「北海道電力の風力発電制限25万kWについて」

中村 和人 (株)KRI

25万kW制限の検証について

需要変動、風力発電出力変動に対する制御分担の概念図

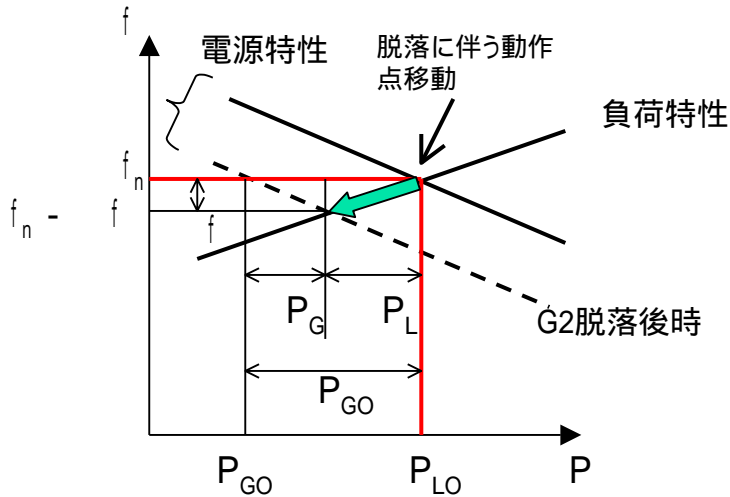
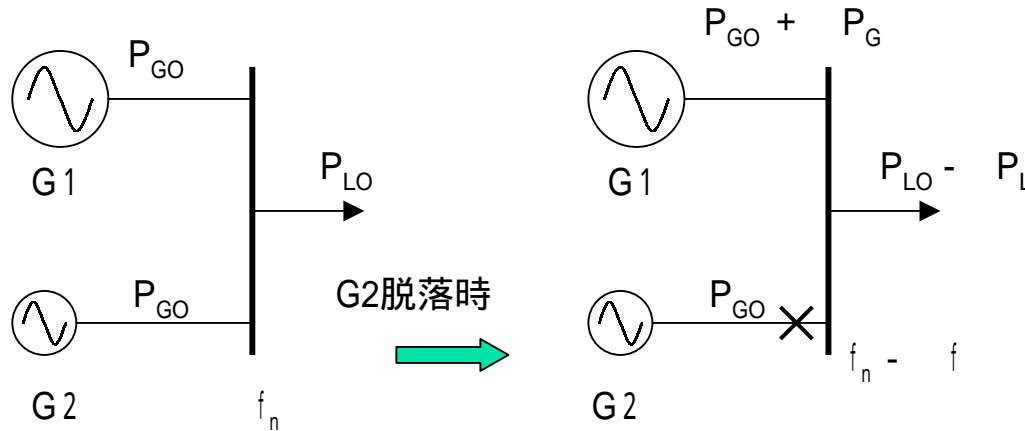
北電のシミュレーションでは、1時間 = 3600秒までのデータが記載されているため、右記でいえばガバナフリー制御の数分以下の短周期成分での周波数変動である。

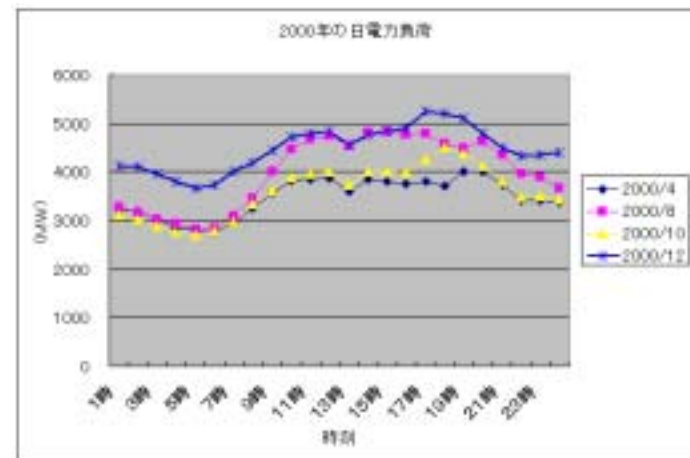
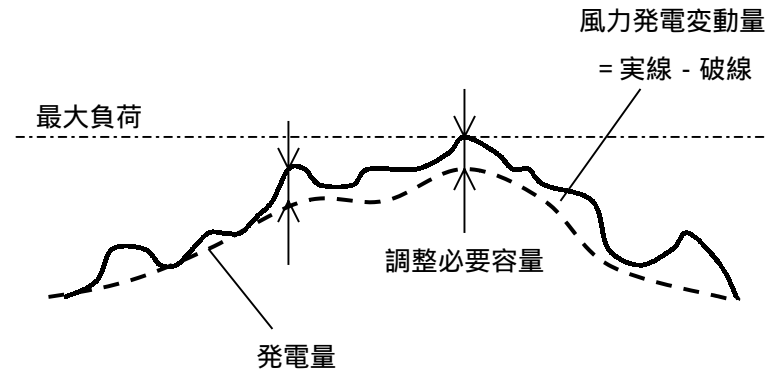
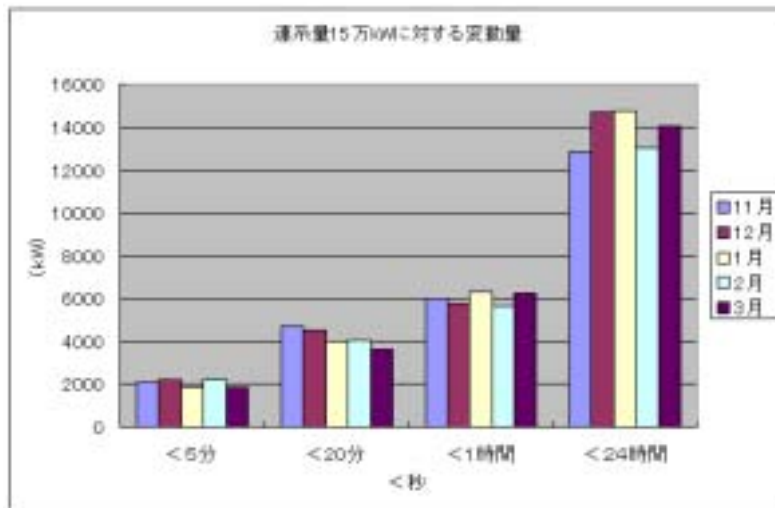
風力出力の最小値が0になる時に必ずしも需要が最大とは限らない。需要曲線は統計的に予測確率が高く、需要予測と風況予測からの風力出力予測のマッチングで評価すべきである。

11月～3月、冬場の18-21時ごろが、北電にとって最大需要の季節と思われるが、そのデータが明確ではない。

つまり、24時間以内の変動量は、季節に関わらずほぼ1.5MW程度である。P.20の時間負荷変動に対して、風力発電出力変動量がプロットされていないとそれぞれの時間で必要な調整電力量がわからない。

風力発電出力への換算計算の簡単な流れ * NEDO報告書より転載

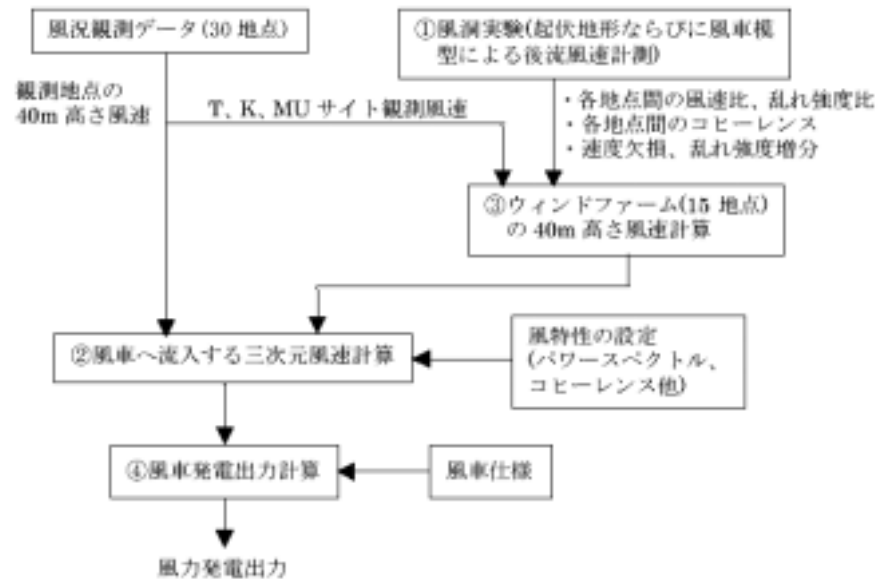
このシミュレーションは、NEDOのシミュレーションを元にして、風況予測から風力出力を計算したと考えられる。下図は、NEDO報告書の風力出力算出へのフロー図であるが、これに該当する仮定や、数値などがオープンにされておらず、

検証が不可能である。

短期周波数シミュレーション(プレスリリース資料P.5より)

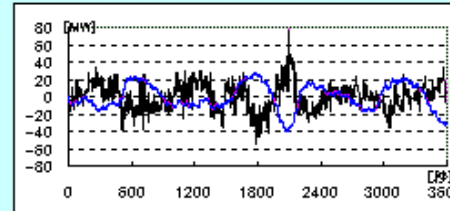
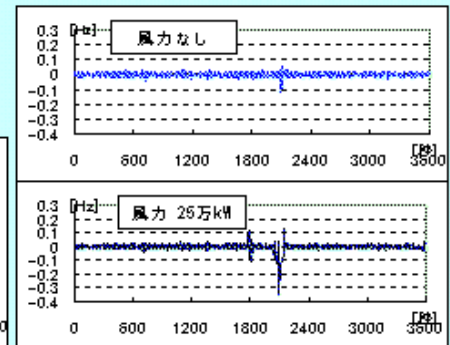
一部でも公開されていない、あるいは第三者が検証可能な形態で公開されておらず、
短周期周波数シミュレーションのところで1時間の風力発電入力変動波形として記載があるだけである。

過去の周波数変動の実績値と解析値について報告がなく、NEDO手法に委ねる形で25万kW連系時の周波数変動を計算している。

したがって、客観的な解析の信頼性の評価が出来ない。

一般的に、数値解析では解析結果と実際値の突合せにより精度検証を行うのが常識。

周波数変動が重要であれば、なおさら解析の誤差範囲を必要とする。

また、NEDO報告書との対照がされておらず検証困難。
